PROCESSO : Nº. 00000.025821/2007-45 (SEMURB)

ASSUNTO : Solicita Licenciamento para Construção de Flat na Av. Alexandrino de Alencar, no Bairro do Tirol, em Natal.

INTERESSADO : J.D.G. Investimentos Imobiliários Ltda.

RELATOR : Conselheiro WILSON LUIZ CARDOSO

GUARITA E ENTRADA/SAÍDA DE VEÍCULOS

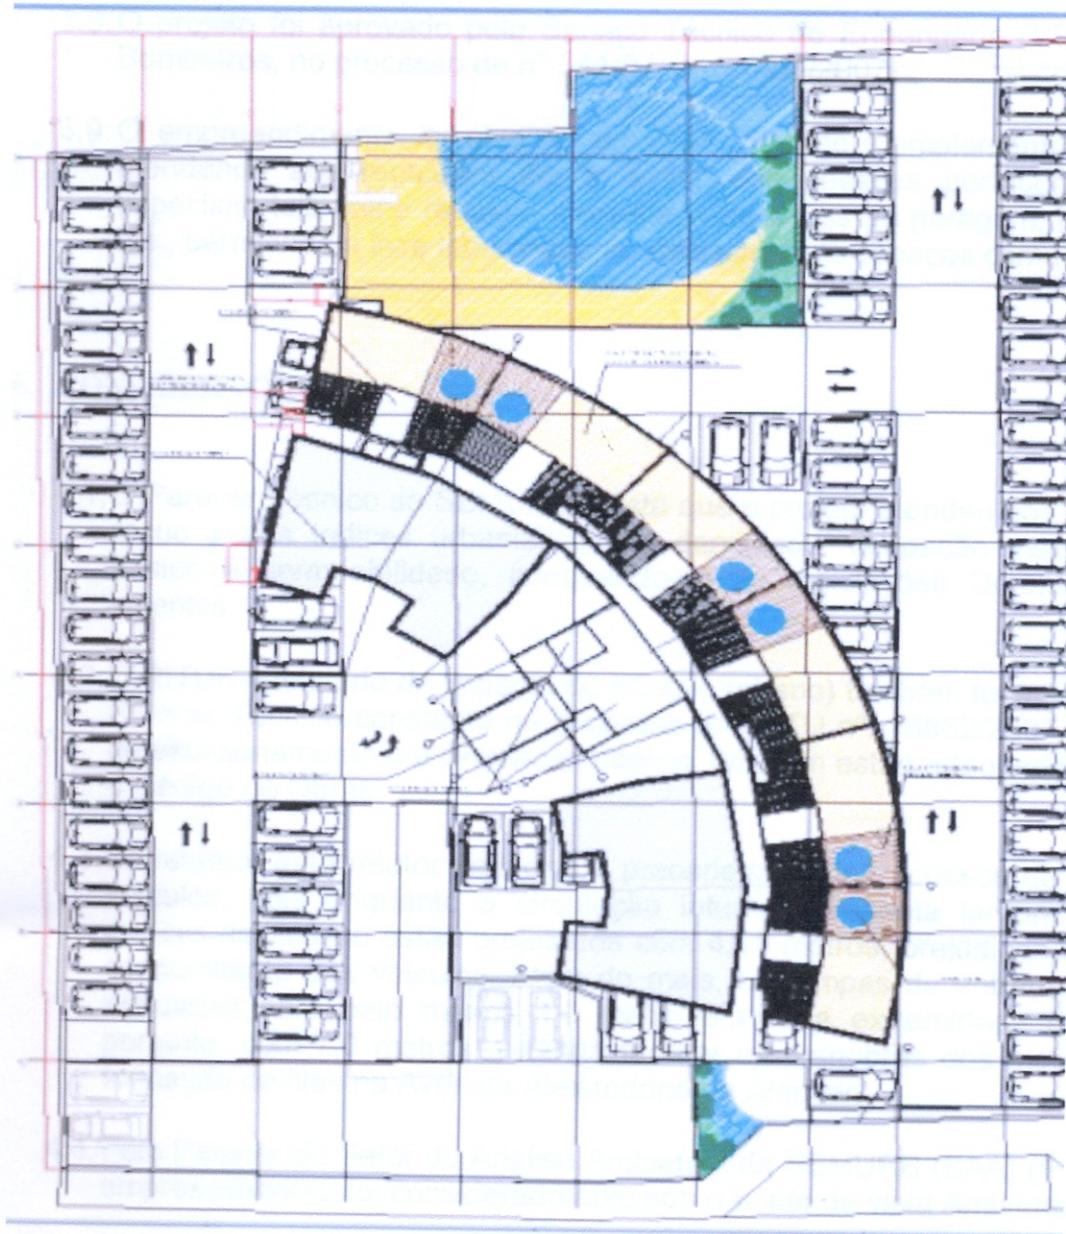
- 4.3. Entretanto, este relator verificou a precariedade dos acessos de entrada e saída de veículos, pois enquanto a circulação interna apresenta largura de 5,0 metros, os portões de acesso estão projetados com 4,11 metros, prejudicando a entrada e saída concomitante dos veículos. Além do mais, as rampas de entrada e saída devem ser alargadas para pelo menos 1,0 metro em cada extremidade dos portões, ficando portanto, com 7,0 metros, visando facilitar as manobras dos motoristas e evitando a formação de filas na Avenida Alexandrino de Alencar.

Tendo em vista o atendimento a todas as exigências legais e a correta disposição da documentação nos autos, sou de parecer pela aprovação do empreendimento referenciado no presente processo e que o mesmo seja posteriormente encaminhado a SEMURB para as providências cabíveis, aí incluída a exigência de correção nos acessos de entrada e saída ao empreendimento, conforme alertado no item 4.3 deste relatório.
